| Tekeningenlijst | | | | | | | |

| revisie overzicht Nota van inlichtingen | | |

| Projectnummer | RM001453 | Gemeente Den Haag  Dienst Stadsbeheer (DSB) Vernieuwing Haagse Markt Bestek Tekeningenlijst |

4 3D Roluk aan binnenzijde
schaal

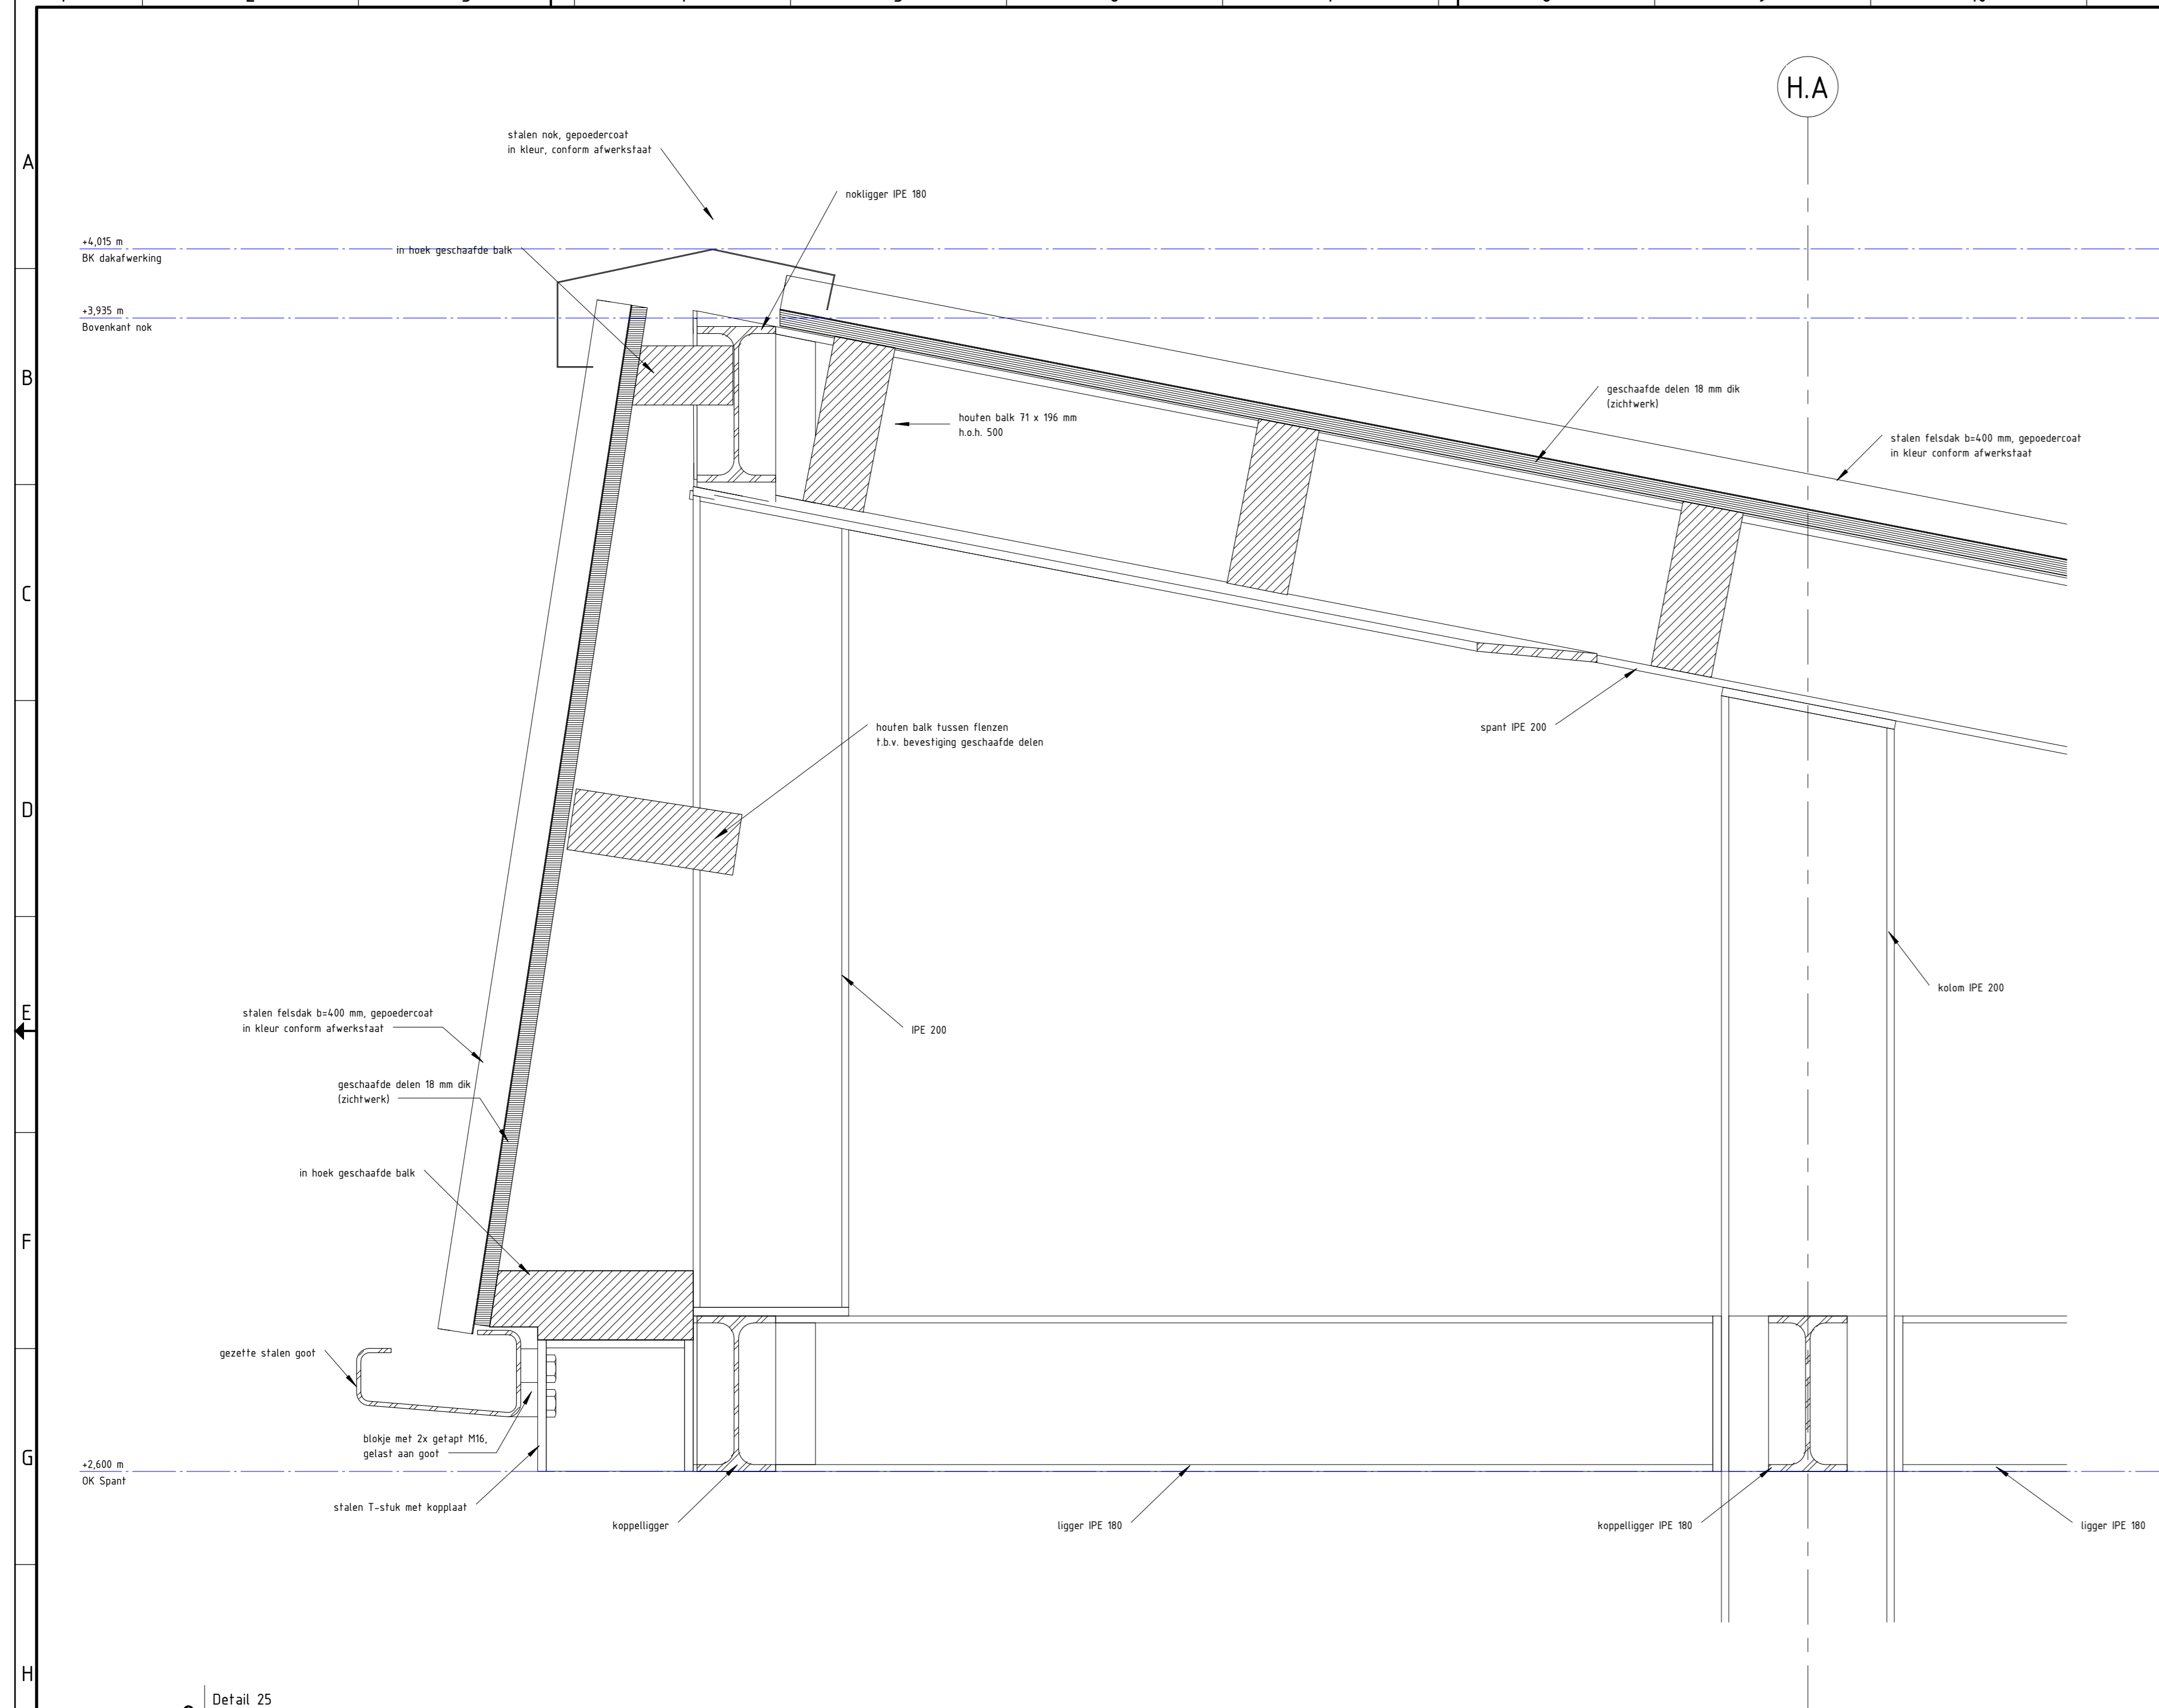
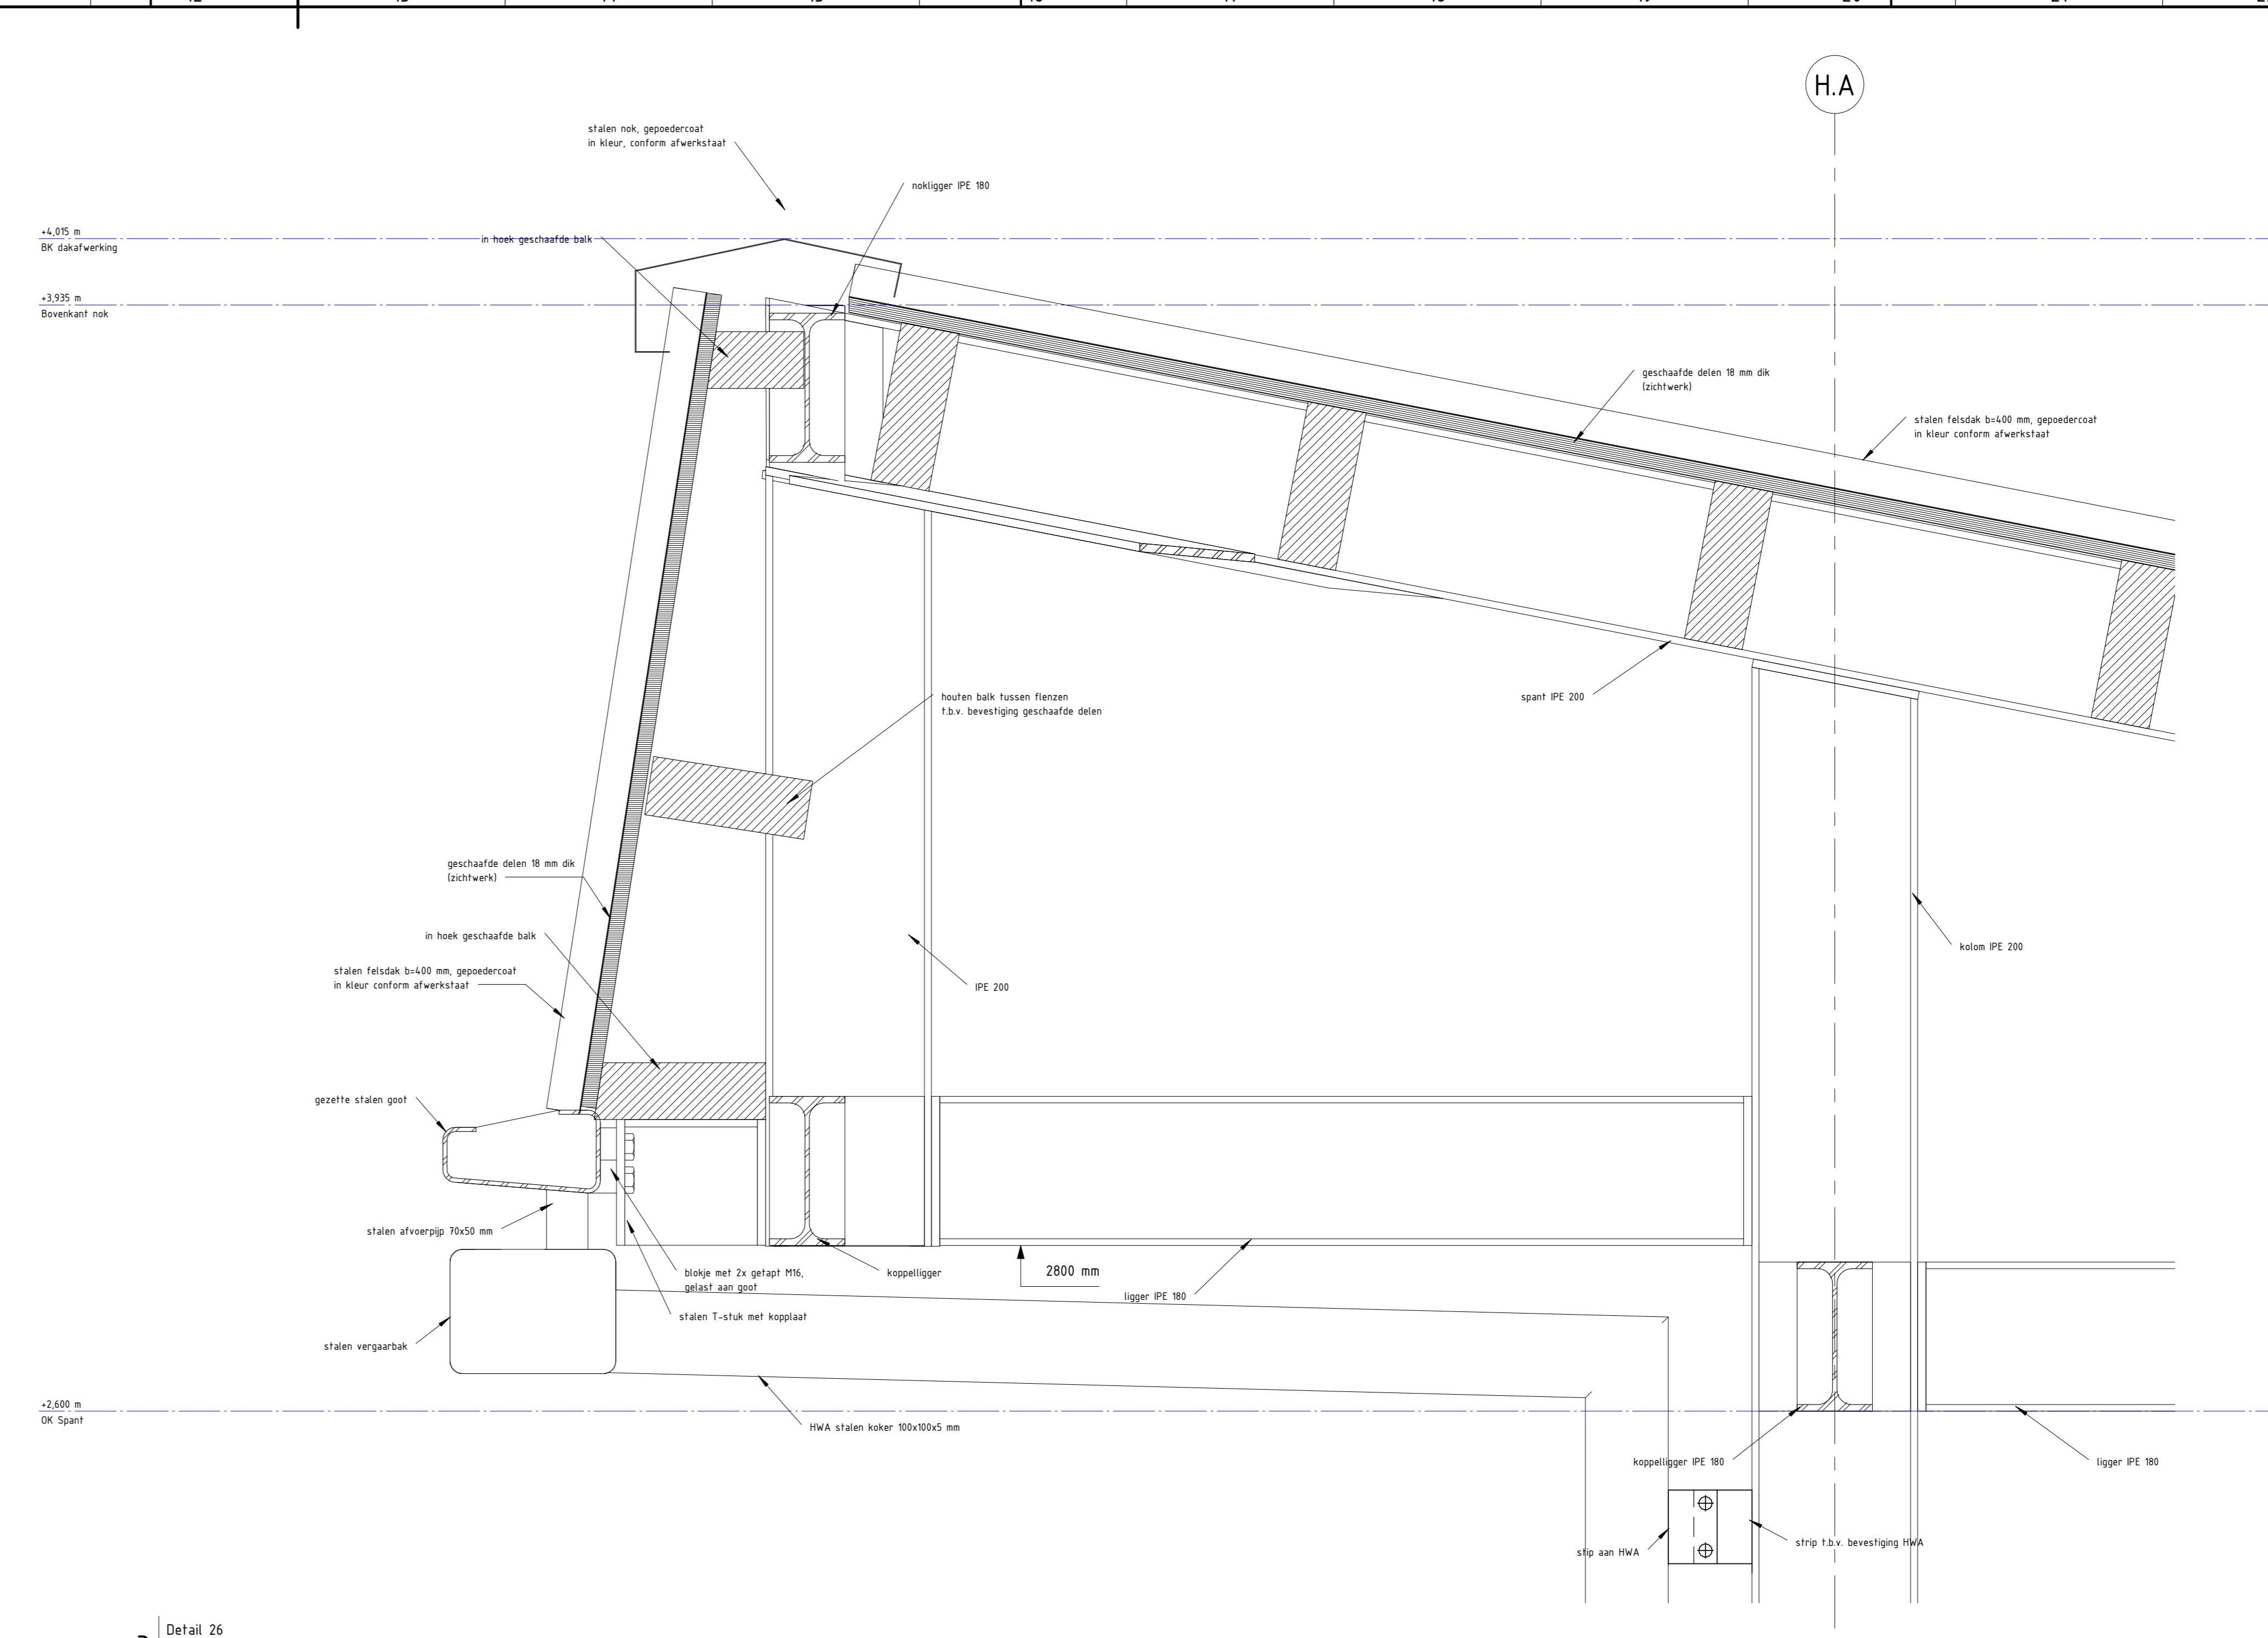
| revisie overzicht Nota van inlichtingen | | |
|---|---|------------|
| 6 | Aangepast rolluik, bak aan binnenzijde | 15-11-2013 |
